改善箇所説明図

基準不適合発生箇所

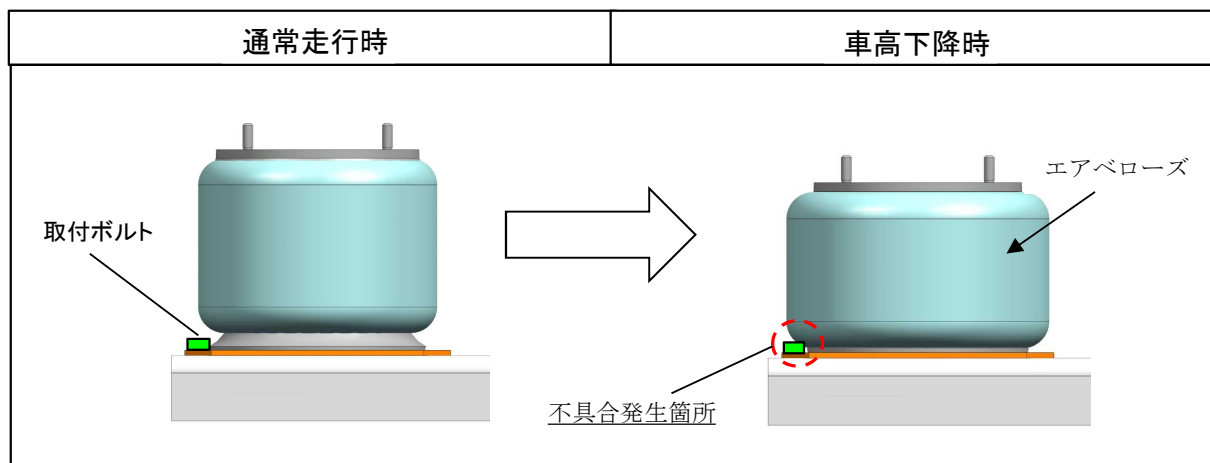
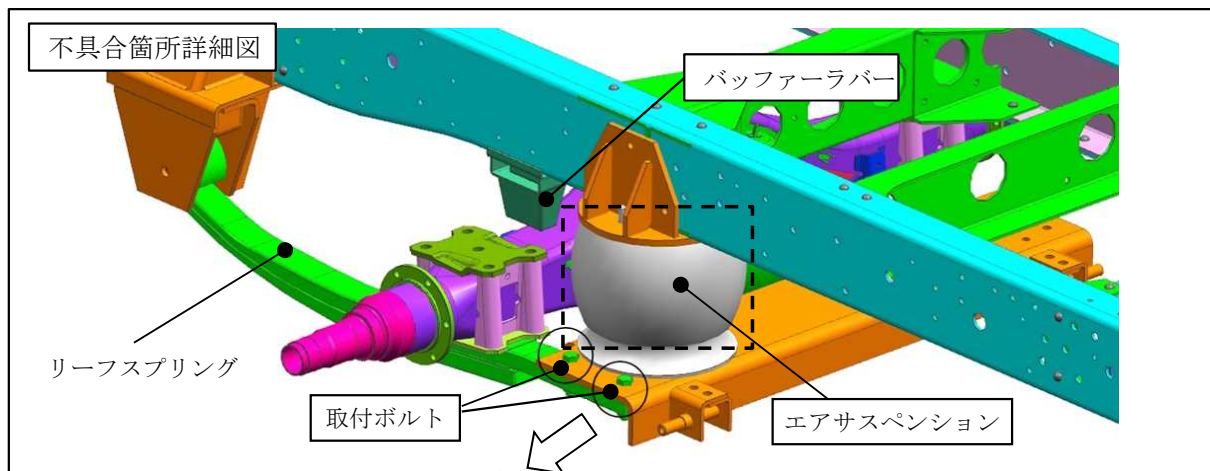
後軸の緩衝装置（リーフスプリング）にエアサスペンションを追加した車両において、開発時の評価が不十分なため、積載物の積み下ろし時等にエアベローズ内の空気を抜いて車高を下げた際、リーフスプリングの取付ボルトとエアベローズが接触するものがある。そのため、そのままの状態で使用を続けると、エアベローズが損傷して空気が漏れ、最悪の場合、車体が傾くおそれがある。

改善の内容：全車両、リーフスプリングの取付ボルトおよびバッファーラバーを対策品に交換する。
なお、エアベローズを点検して損傷がある場合は、エアサスペンションを良品に交換する。
